改善箇所説明図

| YAMAHA MOTOR CO.,LTD. | |

騒音ラベル

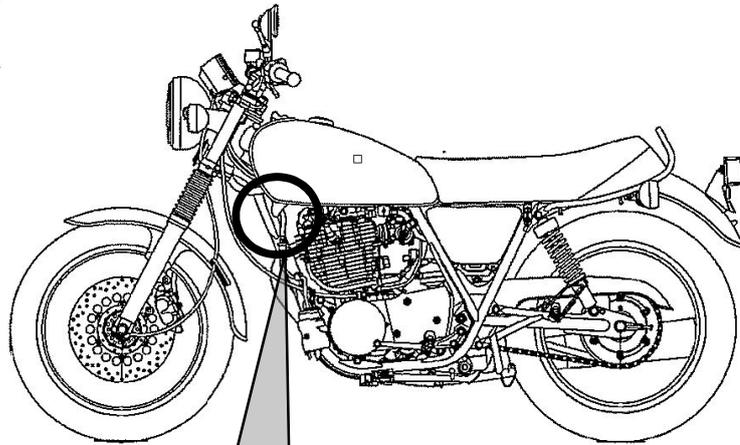
基準不適合発生箇所

騒音ラベルにおいて、記載内容の検討が不十分なため、近接排気騒音値、加速走行騒音値及びスロットル全開加速の開始時の平均車速が誤った値となっている。そのため、協定規則第4 1号に適合しない。

改善の内容：全車両、正しい値が記載された騒音ラベルに貼り替える。

識別：リコール番号入りの識別ステッカーを車台番号打刻位置付近に貼付する。
